“Progetto operativo di bonifica e MISP” (Aecom, marzo 2026): valutazioni tecniche di ARPAV

Nella prima parte del documento sono richiamati gli aspetti ritenuti più rilevanti dal punto di vista geologico e idrogeologico, ed esposte le valutazioni tecniche in merito; un’analisi più approfondita riguarda le simulazioni previsionali con modello numerico di flusso e il modello geologico concettuale alla base del progetto. Queste valutazioni sono a supporto delle successive osservazioni, illustrate nella seconda parte del documento (capitolo 4), che potranno eventualmente assumere carattere prescrittivo laddove condivise e recepite dagli Enti partecipanti alla CdS.

Figura 2. Confronto tra le masse stimate nel POB e le masse estratte dalle barriere idrauliche nel 2024, distinguendo tra comparto alluvionale e calcarenitico.

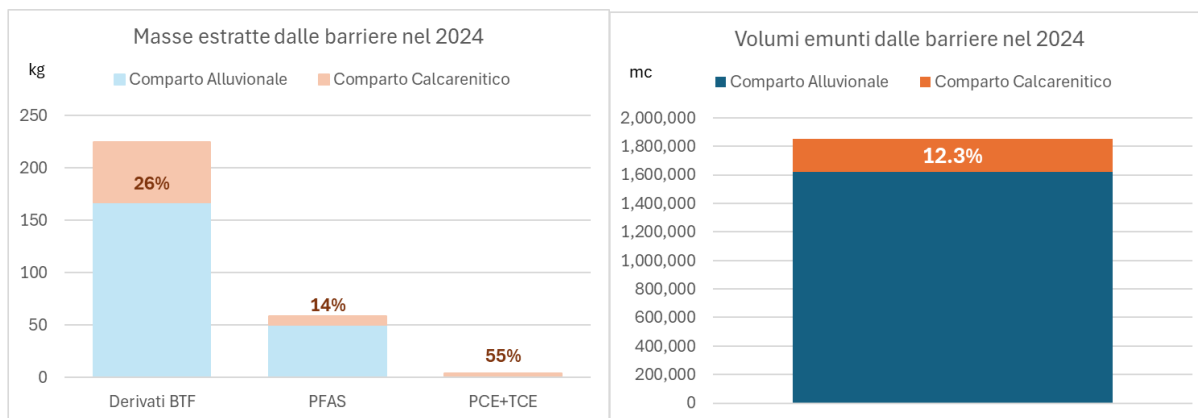
Le masse estratte nel 2024 rappresentano il massimo di tutti gli anni disponibili, presumibilmente in ragione dell'aumento significativo di concentrazioni verificatosi a partire da dicembre 2023 e dell'incremento importante di volumi emunti dalla barriera, per le prolungate condizioni di morbida (erano stati messi in atto potenziamenti dei pompaggi, su iniziativa volontaria di ICI). Il 2024 è inquadrato rispetto allo storico nei grafici di Figura 3, dove sono rappresentate le masse totali delle 3 barriere, dal 2013 al 2025, sia come masse annuali (grafico in alto a sinistra), che come masse cumulate (in basso a sinistra). Con altri tre grafici (a destra) sono differenziati i contributi delle diverse barriere.

Figura 4. Confronto tra le masse stimate per il comparto suoli (sorgente secondaria) e le masse estratte dalle barriere idrauliche, cumulate dal 2013 al 2025.

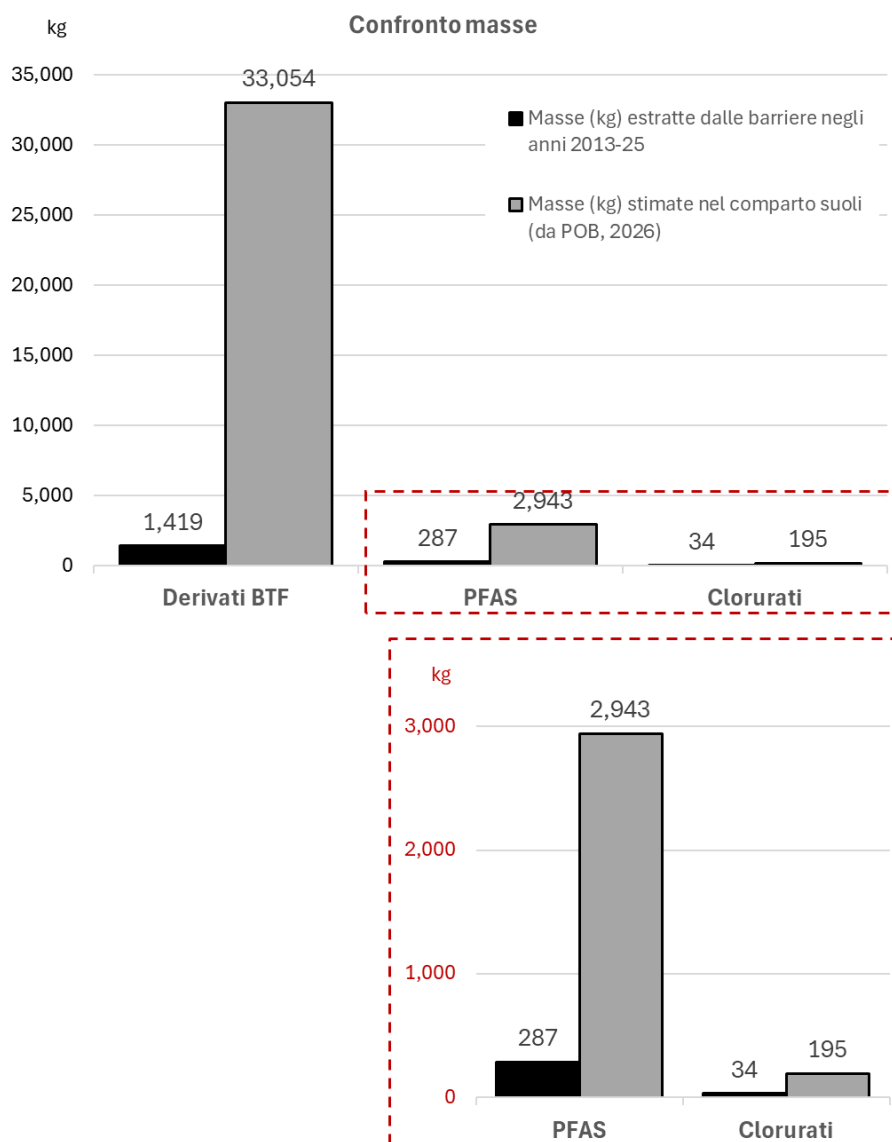
Per mettere a confronto le masse stimate per il comparto suoli (Aecom, documento di progetto) con le masse totali estratte dalle acque sotterranee attraverso le barriere idrauliche negli anni dal 2013 al 2025 (12,5 anni di esercizio, dati ICI) sono stati elaborati i grafici di Figura 4. Pur trattandosi di stime, affette da gradi di incertezza descritti nelle relazioni dei Progettisti, risulta evidente che si tratta di ordini di grandezza molto diversi: le masse stimate per il comparto suoli risultano superiori a quelle sinora estratte dalle barriere di oltre un ordine di grandezza per i BTF, e di circa un ordine di grandezza per PFAS e clorurati. Questo significa che la sorgente secondaria presente nei suoli insaturi è decisamente più rilevante di quanto estratto sinora dalle acque di falda.

Nell'ottica di futuri interventi attivi sulle sorgenti secondarie, si ritiene che potrà essere utile incorporare la stima delle masse sulle due porzioni di sito: interna all'area MISP ed esterna all'area MISP.

Figura 5. Volumi mensili emunti (in mc) dalle barriere idrauliche dal 2019 al 2025, confrontati agli andamenti del carico idraulico ai piezometri MW20 e MW18 (in m s.l.m.); indicazione delle soglie di passaggio tra regimi idrologici, individuate dai Progettisti.

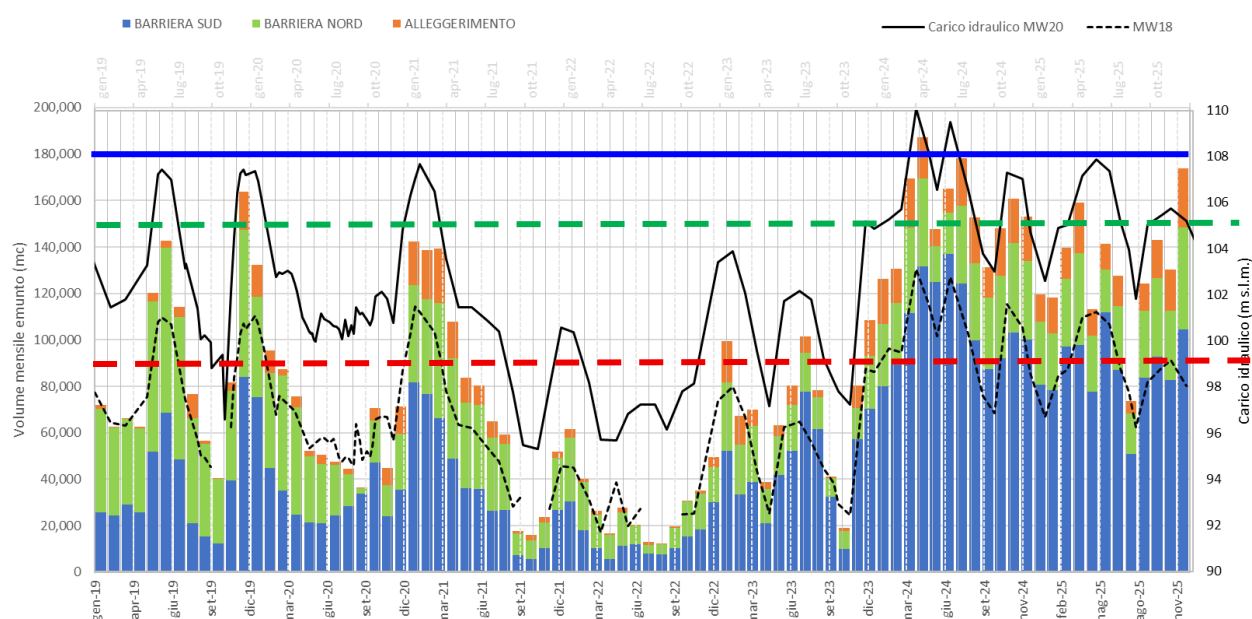
Nel grafico di Figura 5 sono rappresentati i valori soglia di carico idraulico in MW20: la morbida di 108 m s.l.m. (linea blu) negli ultimi 6 anni è stata raggiunta solo per pochi mesi, nella primavera del 2024. Nelle integrazioni richieste è stato simulato anche lo scenario con carico idraulico al

Come per i precedenti studi modellistici, le condizioni con carichi idraulici più bassi probabilmente non vengono simulate per l'impossibilità di modellare il flusso di falda con ampie porzioni di dominio insature (tra cui il sito oggetto di studio). Questo limite oggettivo viene acuito in queste simulazioni previsionali dai diaframmi di progetto, che vanno a desaturare ulteriormente il sito, rispetto alle condizioni naturali (la simulazione delle condizioni di magra con il carico idraulico più basso era stata quella con MW20 = 99 m slm, Aecom, maggio 2023).

Nel progetto si afferma che lo scenario di morbida a 108 m s.l.m. sia *“il più gravoso in termini di bilancio idrico e potenziali afflussi verso l'interno delle aree cinturate”*, e che la scelta di simulare tale scenario rappresenti *“un'ipotesi cautelativa ai fini del dimensionamento e della valutazione degli effetti degli interventi di progetto”*. E si conclude che *“il sistema è efficace anche negli scenari più gravosi, caratterizzati da regime di falda in condizioni di morbida...”*.

Si ritiene che tale scenario (morbida straordinaria a 108 m slm) sia invece il meno gravoso (il più favorevole) in riferimento al presunto contenimento della contaminazione all'interno delle opere di confinamento perimetrali: cosa succede invece quando i livelli di falda sono più bassi, con minore dislivello tra carichi idraulici esterni ed interni al sito e con barriere idrauliche che

Figura 9. Faglie individuate da Aecom (linee rosse tratteggiate) nel nuovo modello geologico concettuale illustrato nel POB ed utilizzato nel nuovo modello numerico (Allegato 4 al POB).

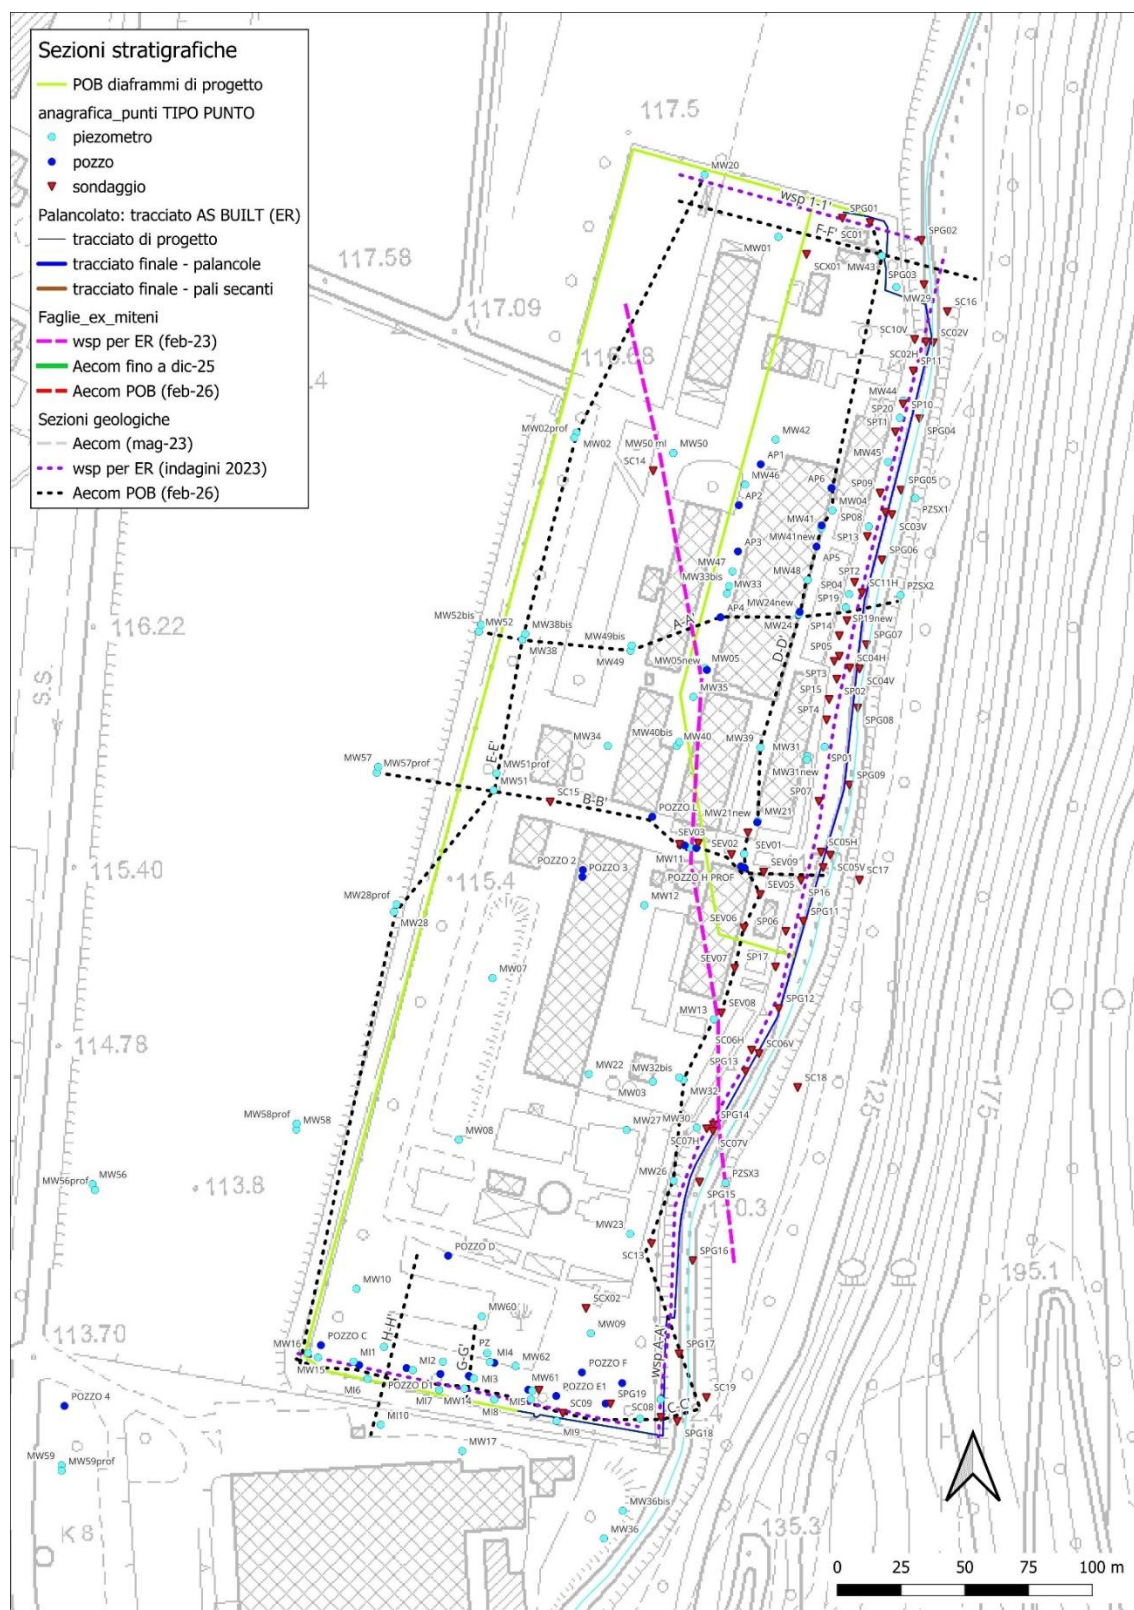
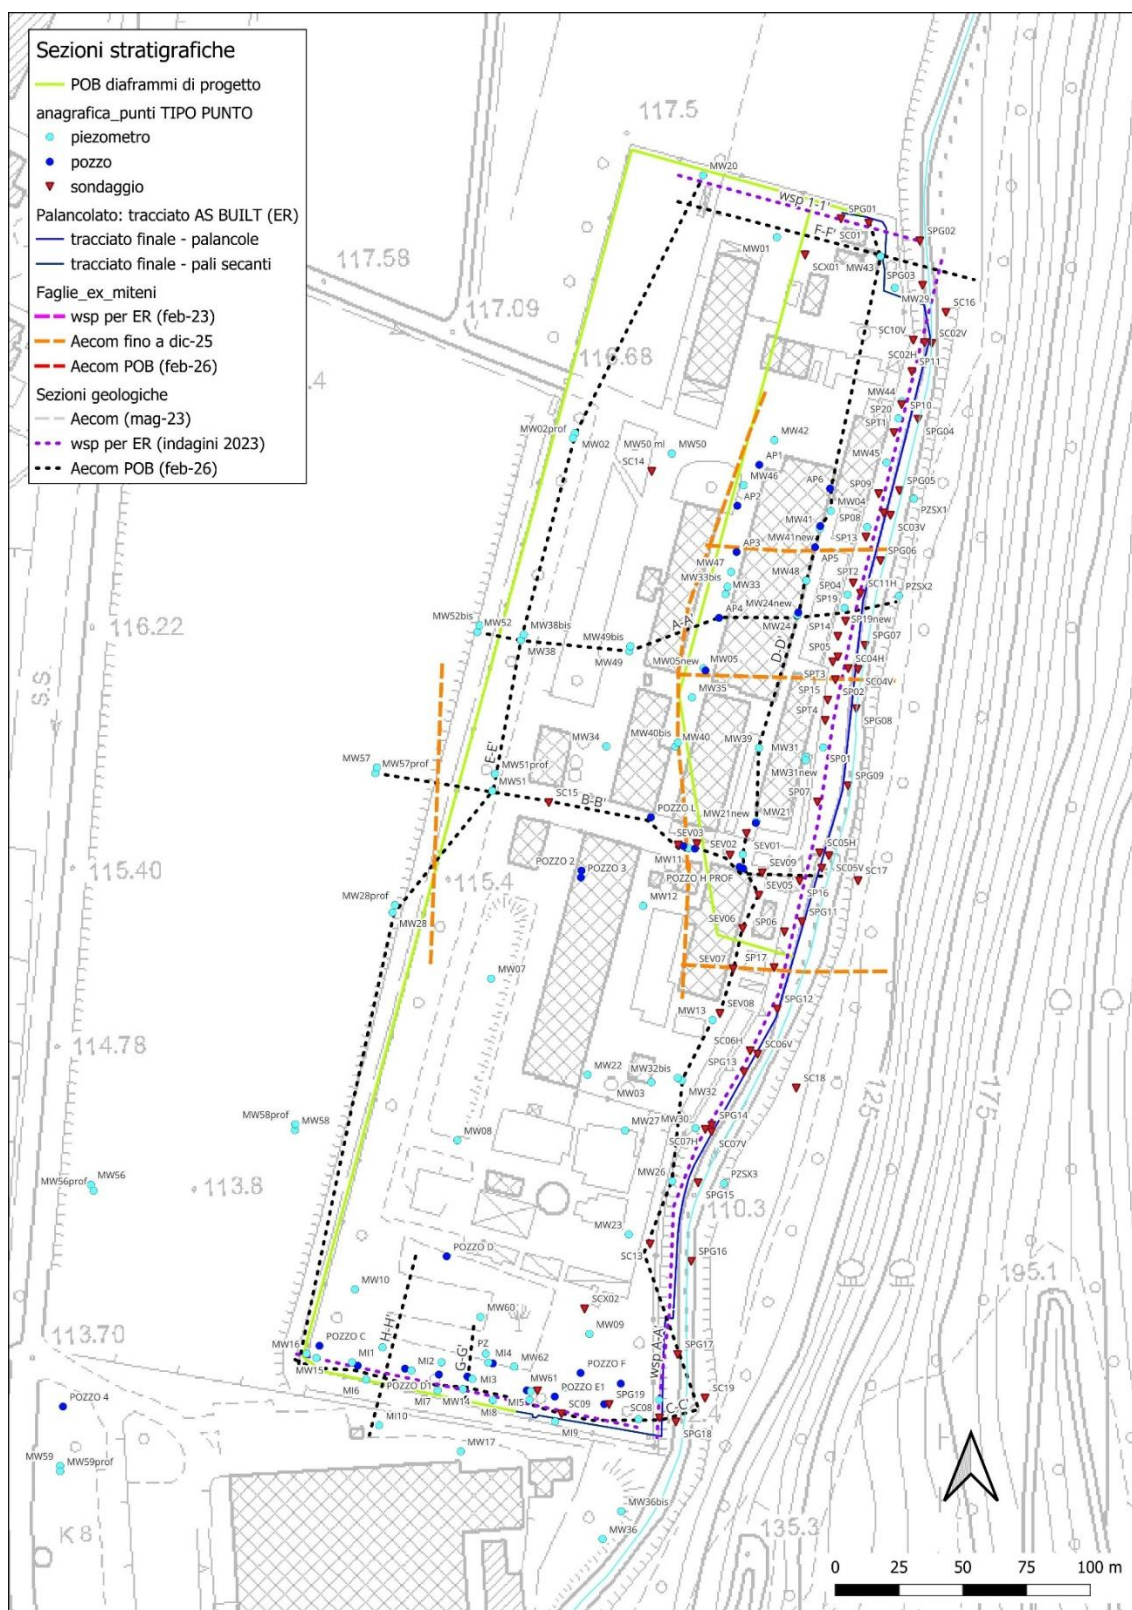
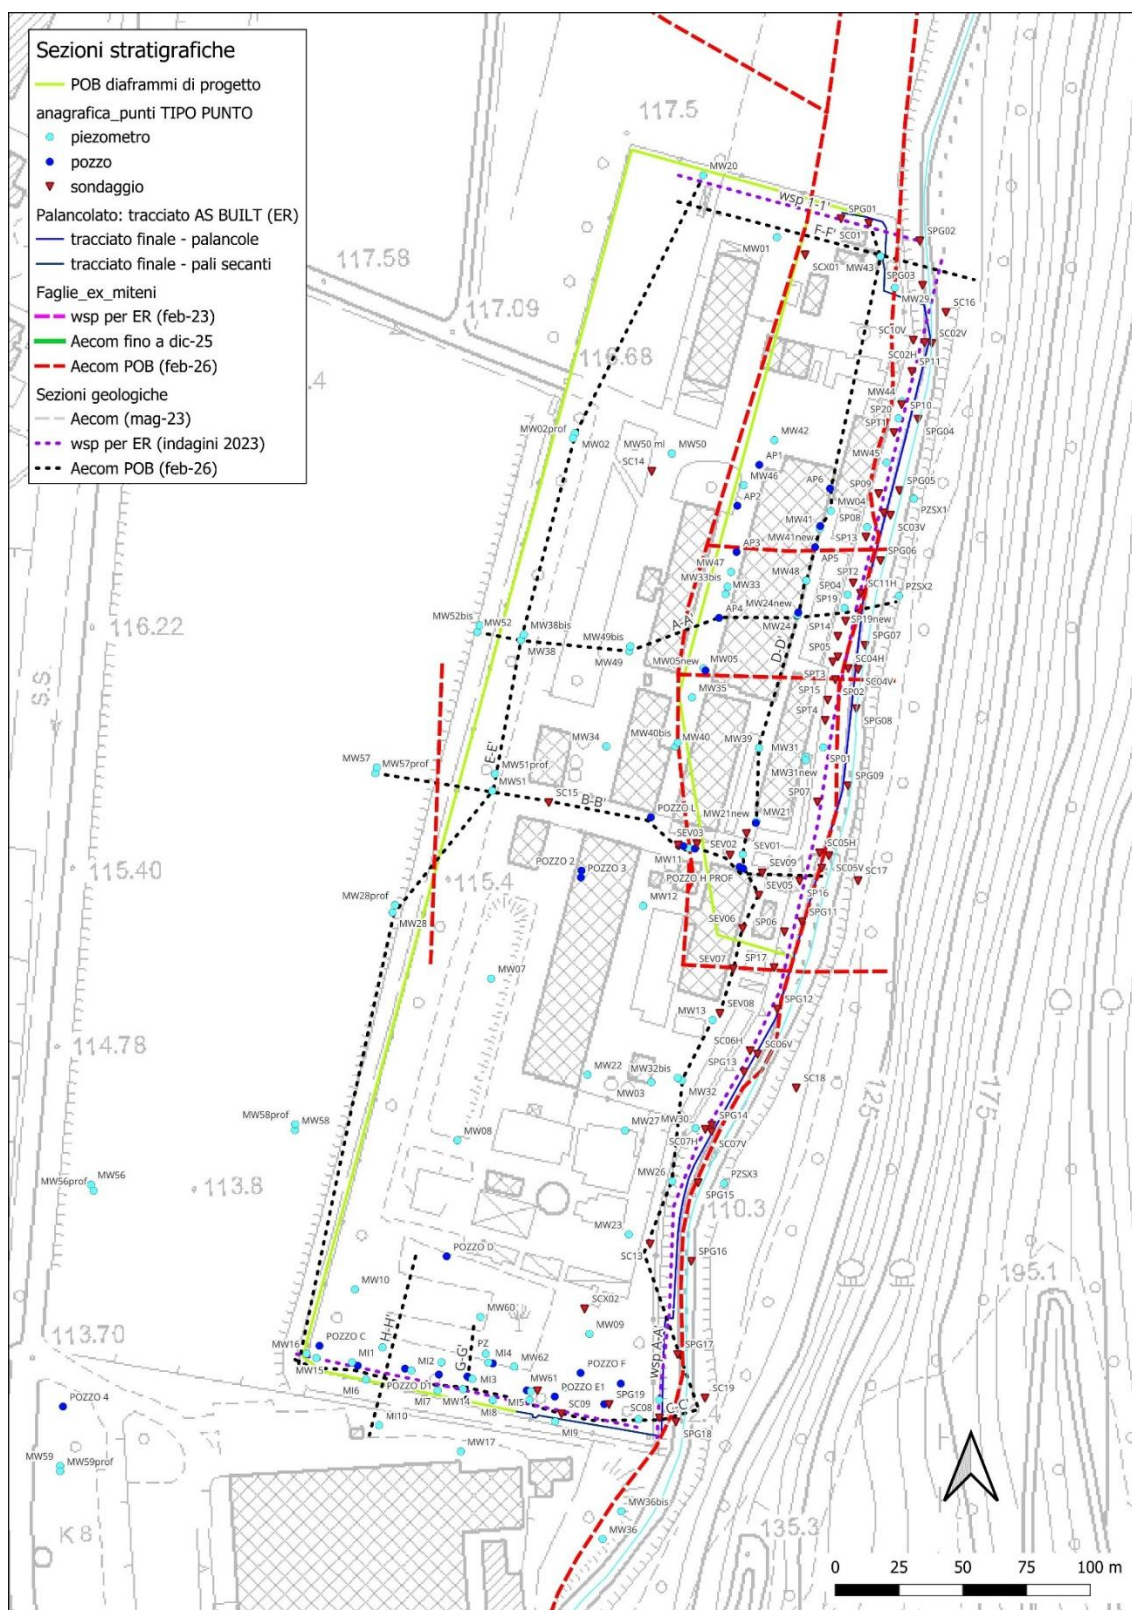
Si rileva che si tratta di 3 diversi modelli concettuali e che emergono differenze sostanziali sul tema delle faglie nel substrato roccioso (calcarenitico e marnoso):

- 1) la faglia individuata da WSP (faglia principale, identifichiamola qui con F1) è effettivamente necessaria a spiegare la geometria del substrato marnoso, presente ad est della faglia ed assente ad ovest;

- 2) Aecom nel primo modello geologico (mag-23) per la stessa faglia (F1) restituisce una traccia planimetrica che nella porzione nord si discosta da quella di WSP; introduce però altre 4 faglie, una parallela ad F1 ed ubicata più a ovest, ma molto più corta, che passa tra il cluster MW57 ed il cluster MW51 (F2); altre 3 faglie circa perpendicolari ad F1, che partono da essa e si sviluppano in direzione est fino all'alveo del Poscola e poco oltre (F3, F4, F5). Per queste quattro faglie aggiuntive non è chiara la necessità di introdurle sulla base delle stratigrafie utilizzate: nelle sezioni è evidente come esse non producano rigetti significativi; in alcune delle sezioni recenti alcune di queste faglie non sono nemmeno tracciate (Tavola 3b sezione LL' ad esempio sul tratto di palancolato esistente).

- 3) a partire dalla carta freaticometrica di Gennaio 2026 e all'interno del POB (febbraio 2026), Aecom modifica in modo sostanziale la distribuzione delle faglie: F1 viene allungata fino oltre nord e a sud del sito, anche su aree dove non sono disponibili dati stratigrafici (quali dati sperimentali supportano l'ipotesi se non ci sono sondaggi?); compare una nuova faglia (F6) a nord del sito e ad ovest di F1, con direzione ONO-ESE, anche questa su un'area priva di dati geognostici; compare una nuova faglia (F7) circa parallela ad F1, che si sviluppa per tutta la lunghezza del sito e anche oltre, sia a nord che a sud, praticamente coincidente con l'alveo del Torrente Poscola. Non è chiara la necessità di

introdurre questi nuovi elementi: quali sono i dati che ne giustificano la presenza? Perché non è mai emersa prima, anche considerando tutte le indagini eseguite per la progettazione del palancolato (Aecom nel 2020, WSP nel 2022)? La realizzazione del palancolato lato est permette di confermare questa ipotesi geologica?

Si rileva che le zone di intersezione tra opere e faglie variano in modo sostanziale tra modello 2 e modello 3.

Nelle ricostruzioni freaticometriche per il substrato calcarenitico alcune faglie del modello Aecom sembrano agire da limiti impermeabili (le isopieze sono tracciate perpendicolari alle faglie).

Dal POB non si evince come i Progettisti si attendono che tali faglie potranno agire rispetto alle opere e se potranno avere implicazioni rispetto alla loro futura efficacia.

Sezione I-I' (diaframma area MISP)

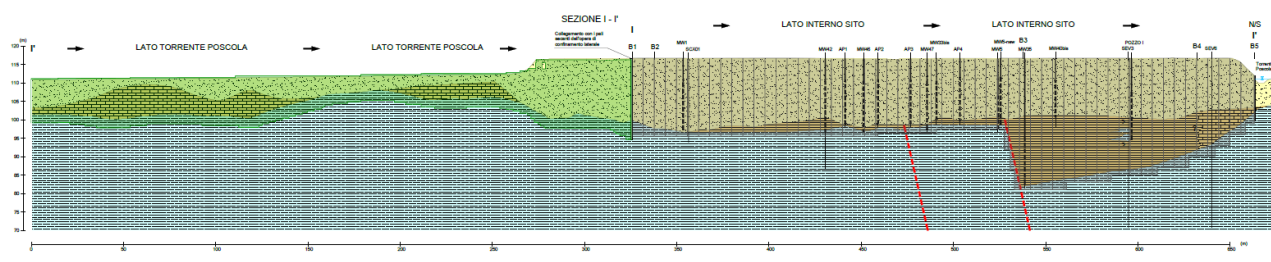
- la ricostruzione geologica sul tratto con palancolato esistente è stata confermata/validata dalle lavorazioni di posa del palancolato?
- secondo il modello Aecom questo tratto di sezione (palancolato esistente) dovrebbe intersecare due faglie (F3 e F4) con direzione O-E, che non sono riportate in sezione
- la ricostruzione senza queste faglie è coerente con quella di WSP (porzione nord della sezione A-A')
- dall'intersezione con la faglia fino al Poscola c'è un'area con maggiori incertezze stratigrafiche ed il tetto del substrato marnoso è più profondo, in ragione della faglia F1: la sezione rappresenta il fondo del diaframma sul livello di marne più profondo, fino a 35 m: è fondamentale che tale profondità sia effettivamente raggiungibile con la diaframmatrice, affinché si possa considerare MISP.

Sezione L-L' (diaframma perimetrale)

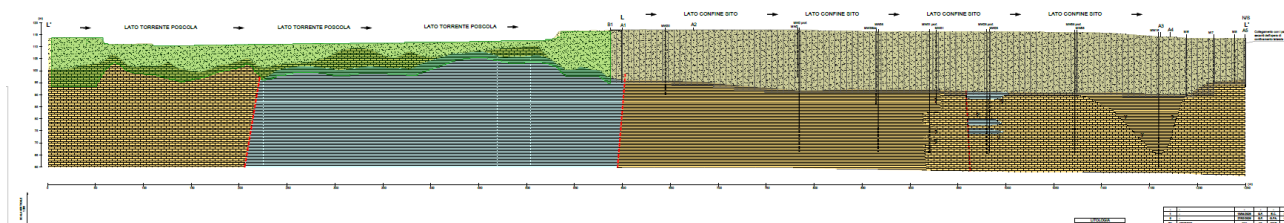
Sulla sezione L-L' (Tavola 3b di progetto) riportata in Figura 6 sono riportati i carichi idraulici massimi e minimi assoluti misurati in MW20 dal 2013 ad oggi. Andando verso condizioni di magra la “scatola” perimetrata dal confinamento tende a svuotarsi progressivamente e la differenza di carico idraulico tra esterno ed interno tenderà progressivamente a 0, e contestualmente le portate dei pozzi che emungono dall'alluvionale tenderanno ai valori minimi.

- la ricostruzione geologica è confermata/validata dalle lavorazioni di posa del palancolato?

- la ricostruzione geologica è abbastanza coerente con quella di WSP (sezione A-A'), ad eccezione della diversa posizione della faglia F1;
- in generale sembra poco robusta la ricostruzione stratigrafica sul confine ovest, a causa di differenze importanti rilevate tra i logs stratigrafici disponibili; le indagini integrative dovranno risolvere le incertezze geologiche associate a quest'area;
- nella zona di Barriera Sud, guardando i logs stratigrafici, si evince che sia POZZO M2 che MW16 intercettano uno spessore importante di argille (e forse anche marne) che potrebbero agire localmente da tappo di fondo.
